## LUFTDYKTIGHETSPÅBUD (LDP)

Motordrevne luftfar-  
tøy  
Britten-Norman-1

36/72 KONTROLL AV JO-BOLTER I FESTEBRAKETT FOR MOTORBUKKEN PÅ ISLANDER

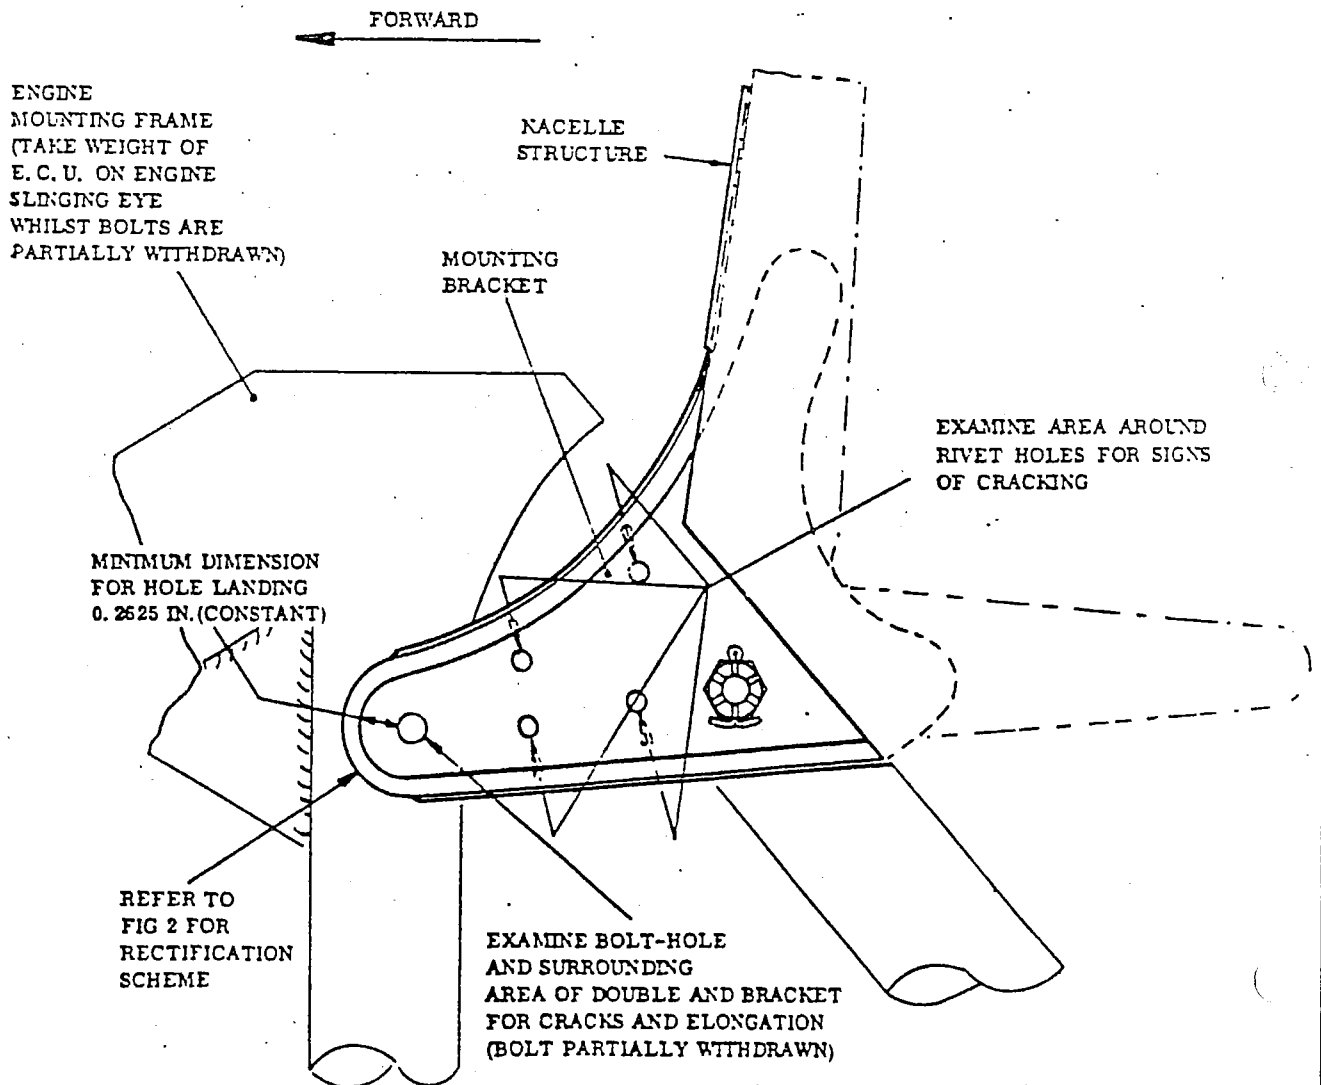
- a) For lite gods rundt boltehullet. Kontroller dimensjonen som vist i fig. 1.
- b) Sprekker. Se spesielt etter sprekker som utgår radielt fra boltehullet eller naglehullene i festebrocketten.
- c) Ovale boltehull.
- d) Løs foring i boltehullet, eventuelt slitasje mellom foring og boltehullet.

Merk! Dersom dimensjonen som vist i fig. 1 ligger utenfor den angitte grense, skal festebrocketten kontrolleres ved hver daglig inspeksjon inntil den er reparert. forts.

- a) Dersom en finner festebrocketter med sprekker, skal disse byttes ut med nye (P/N NB-20-D-3463) innen videre flyging.
- b) Dersom en finner at boltehullet er ovalt, slitt med løs foring eller dersom dimensjonen som vist i fig. 1 ligger utenfor angitt grense, skal festebrocketten repareres eller byttes ut med ny. Reparasjonen skal utføres i samsvar med anvisninger gitt i refererte Service Bulletin.

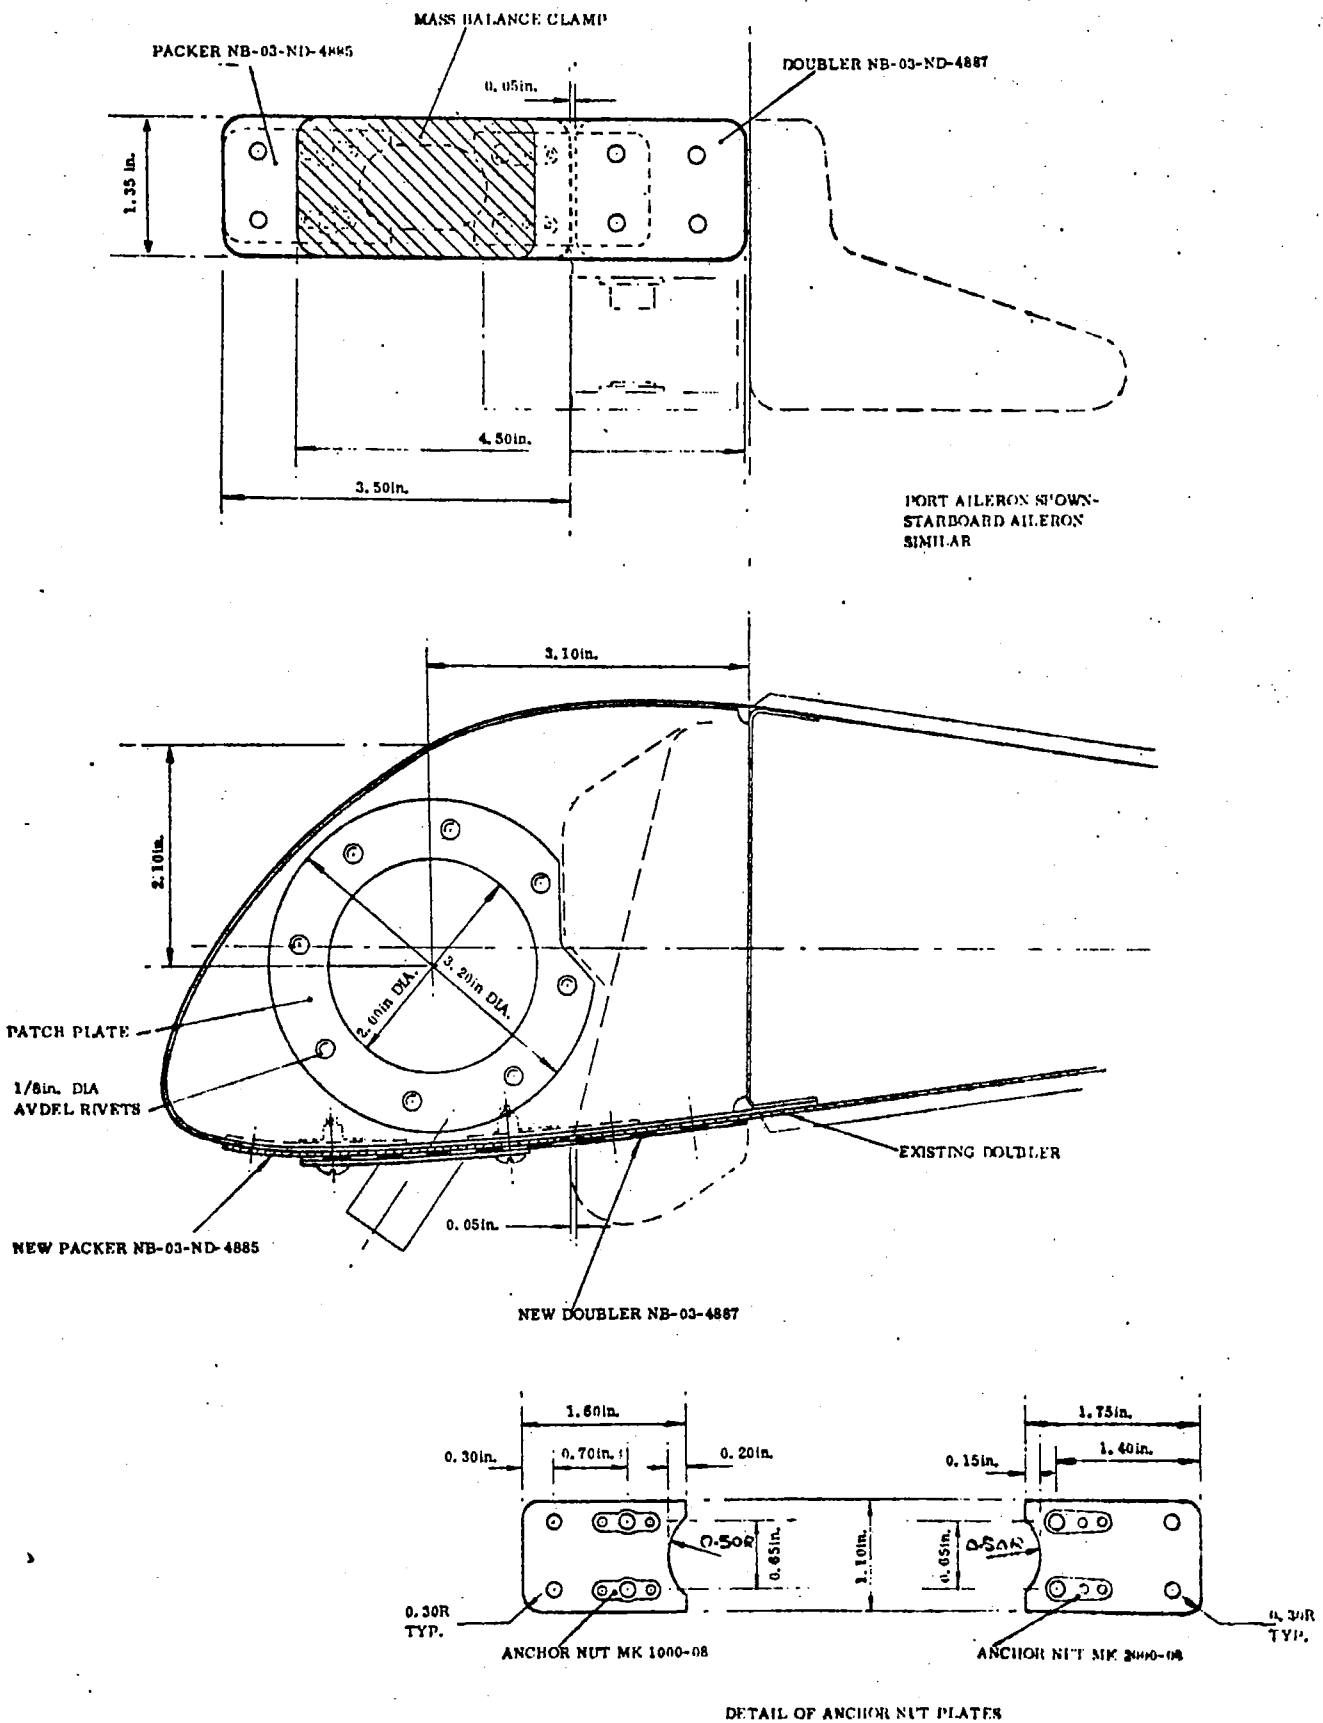
Innfestningen av balanserorets avbalanseringsvekt skal kontrolleres for løse nagler (se fig. 1). Dersom avbalanseringsvekten sitter løst skal balanseroret skiftes ut med nytt eller repareres innen videre flyging.

Balanserorene skal modifiseres som beskrevet i Britten-Norman Service Bulletin No. BN-2/SB.67.

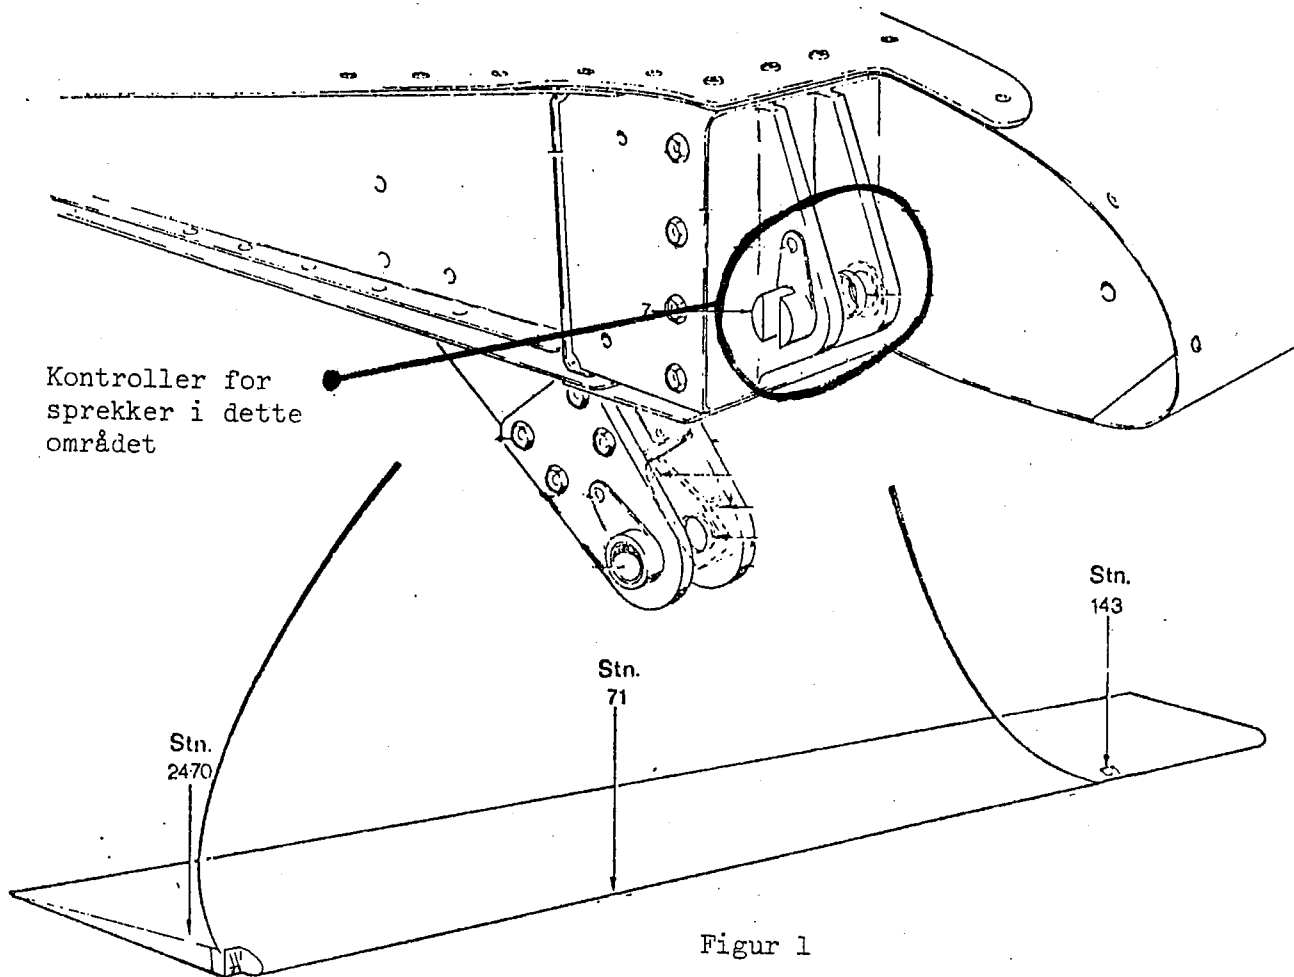
Man har funnet en sprekke ved det ene øret på en flap "drive pick-up" brakett, p/no. NE-25-C-151 (se fig. 1). Sprekken gikk vertikalt fra boltehullet til underkant av øret. For å oppdage om slike sprekker finnes skal følgende utføres:

1. Flapsmekanismens støtstenger demonteres fra flaps og malingen fjernes fra "drive pick-up" brakettens nedre deler.
2. Brakettene undersøkes visuelt for sprekker ved hjelp av "dye-penetrant" metoden.

Dersom en finner sprekker skal braketten skiftes ut med ny før videre flyging.
